コメント回答資料

(2021年8月27日)

使用済燃料貯蔵設備に保管中の新燃料の輸送容器について

美浜発電所 1 号炉の使用済燃料貯蔵設備で貯蔵している
新燃料の除染について

使用済燃料貯蔵設備に保管している新燃料の搬出概要

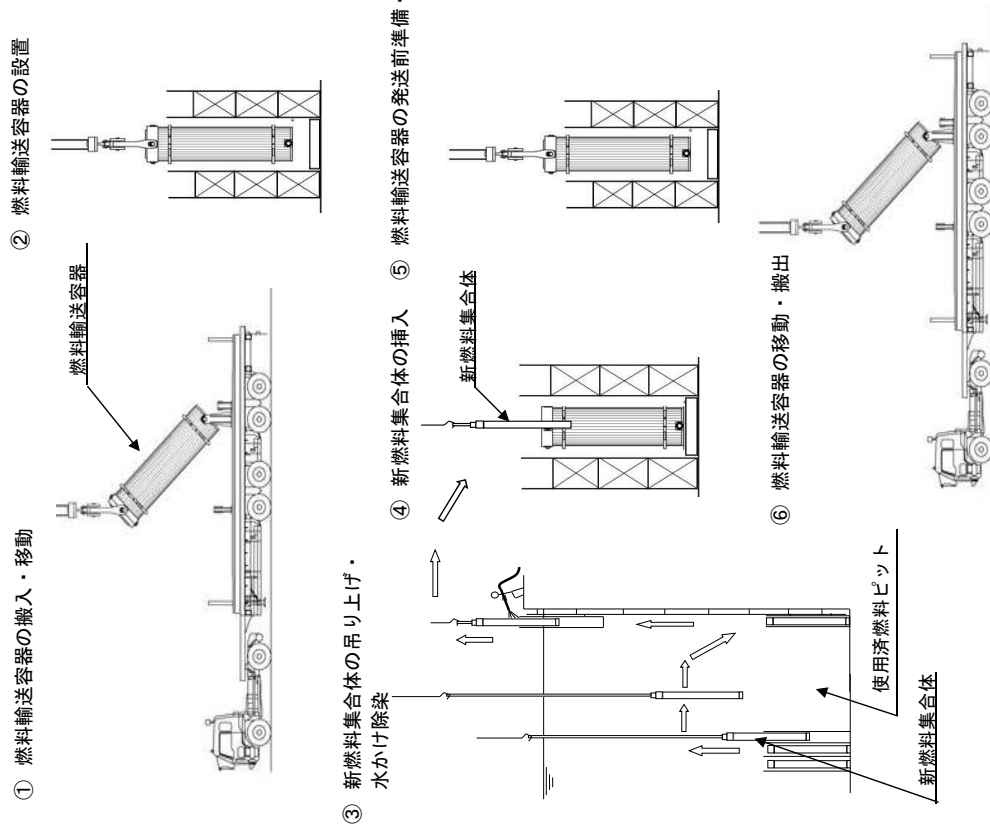
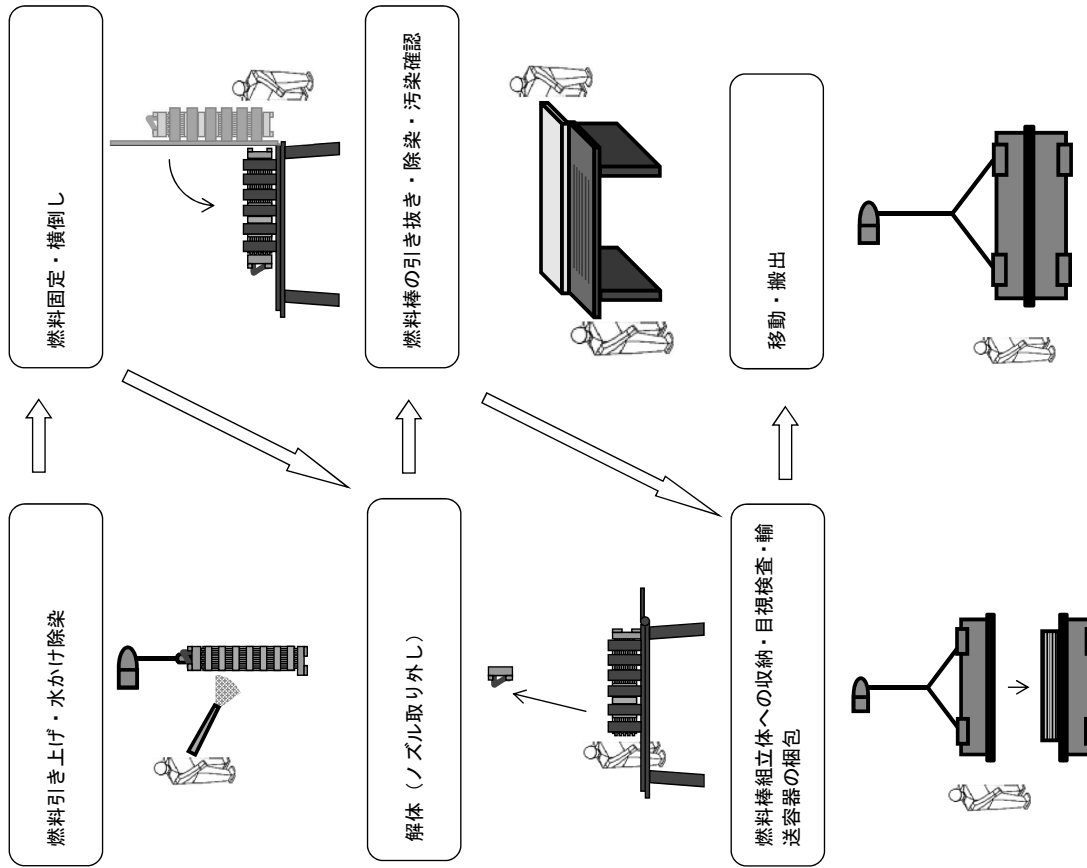
今回、使用済燃料貯蔵設備に貯蔵している新燃料の搬出方法について詳細検討した結果、汚染した燃料でも収納できる A 型容器（MX-6P 型）を使用することになり、燃料棒単位での取り扱い（除染）が不要となったことから当該部分を削除することにしたもの。

燃料集合体単位又は燃料棒単位での除染は不要であるものの、使用済燃料貯蔵設備から気中への引上げ時の作業の一環として簡易的な（水かけ）除染を実施する。

空の輸送容器を荷卸し、新燃料集合体を使用済燃料ピットから吊り上げ、簡易的な除染後に輸送容器に収納、梱包し、トラックへの積み込み、搬出を行う。

原子炉容器外の放射化汚染調査におけるサンプル採取箇所について

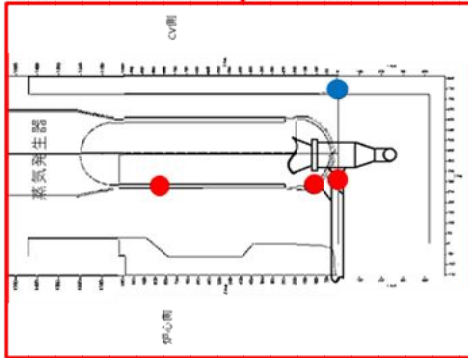
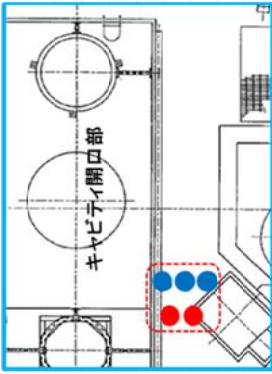
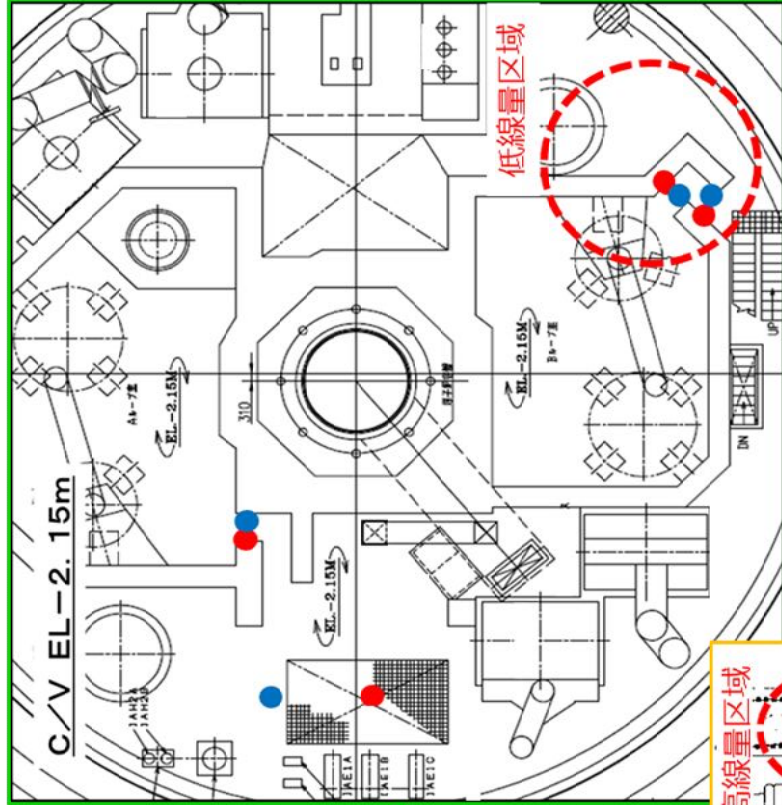
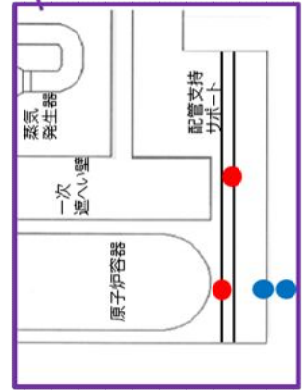
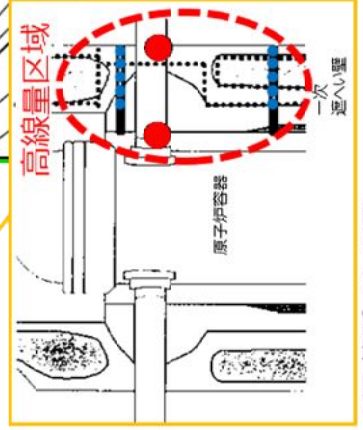
コメント回答 No.12

- 残存放射能調査では、放射化汚染調査と二次的な汚染調査を実施した。
- 放射化汚染調査範囲は、中性子照射による放射化範囲が対象となる。調査対象範囲は使用済燃料ピット及び原子炉容器周辺の原子炉格納容器内の設備、コンクリート、建屋である。
- 二次的な汚染の調査範囲は、主に一次冷却材の接液箇所が対象となる。調査対象範囲は一次冷却材の通水する系統および使用済燃料ピットである。
- 解体対象範囲のイメージを下図に示す。
